**Всемирный форум для согласования правил
в области транспортных средств**
Рабочая группа по пассивной безопасности

Сорок восьмая сессия

**Доклад Рабочей группы по пассивной безопасности
о работе ее сорок восьмой сессии**

Пункт 6.2.1 изменить следующим образом:

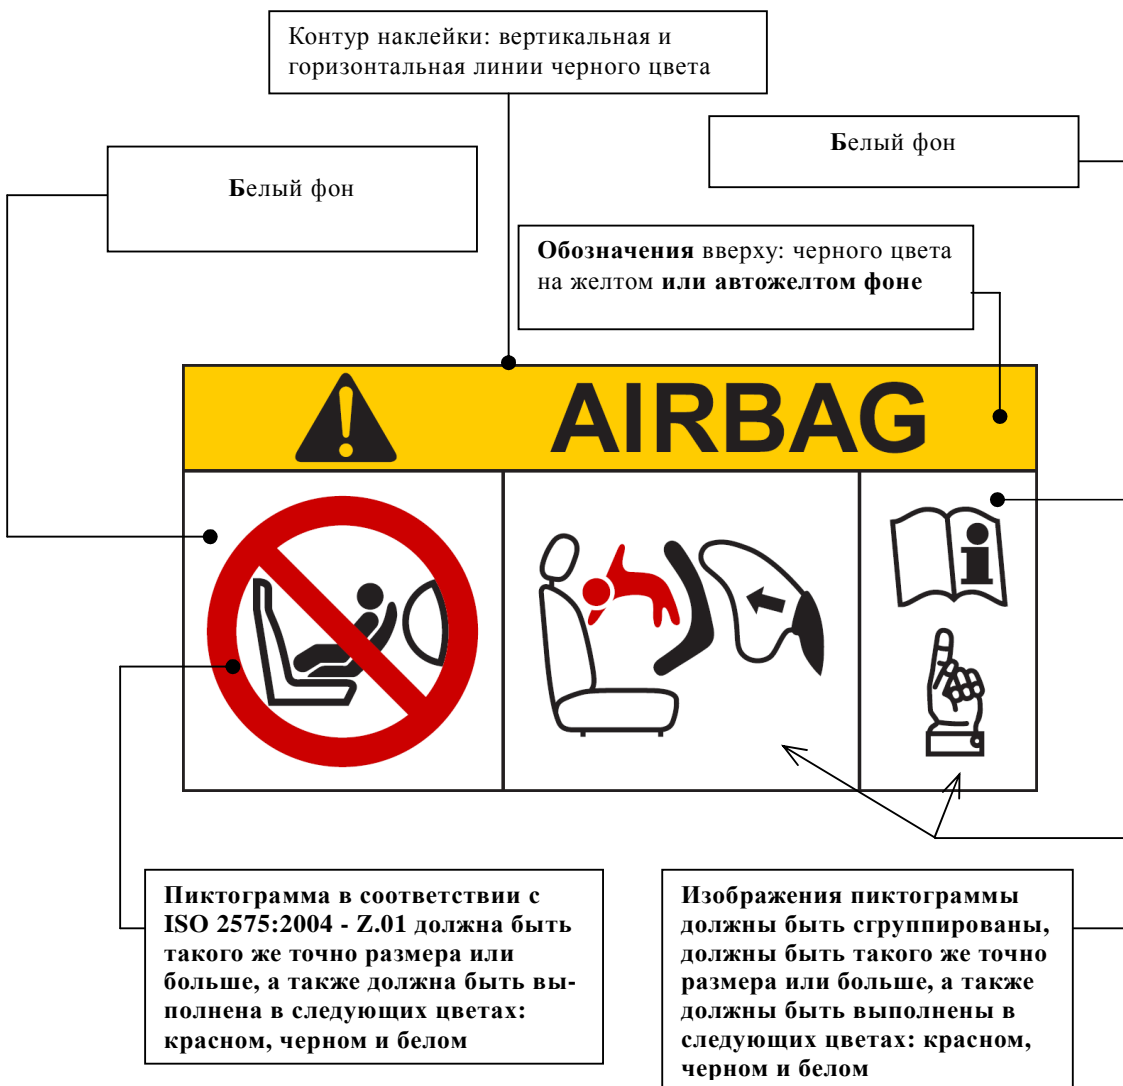
"6.2.1 Такая информация должна быть приведена как минимум на наклейке, содержащей указанные ниже четкие предупреждающие пиктограммы.

Пункты 2.2.4.4 и 2.2.4.5, изменить текст следующим образом:

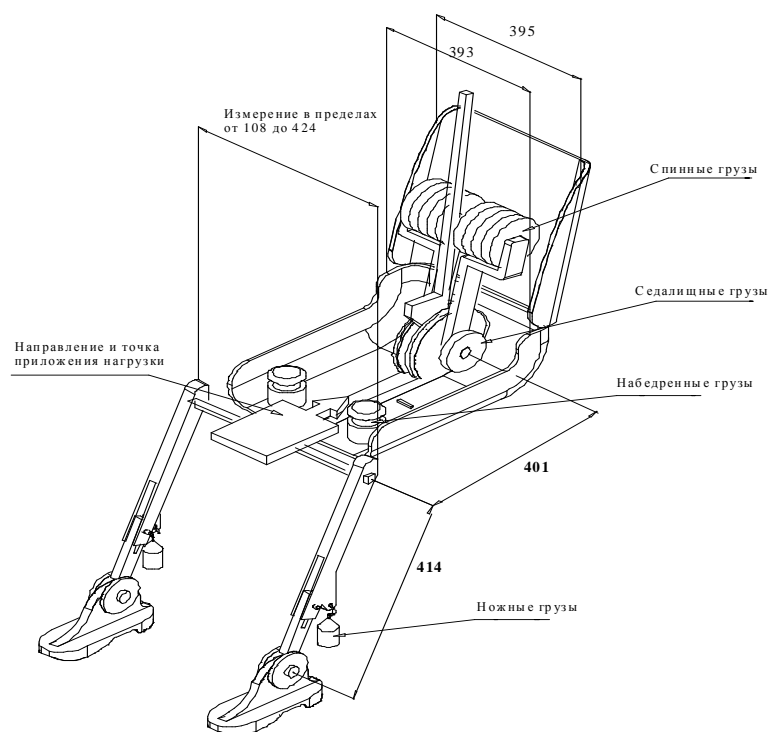
"2.2.4.4 *Класс А:* транспортные средства, предназначенные для перевозки стоящих пассажиров; транспортные средства этого класса оборудованы сиденьями и могут иметь места для стоящих пассажиров, **причем их вместимость должна быть не более 22 пассажиров, помимо водителя.**

2.2.4.5 *Класс В:* транспортные средства, не предназначенные для перевозки стоящих пассажиров, **причем их вместимость должна быть не более 22 пассажиров, помимо водителя".**
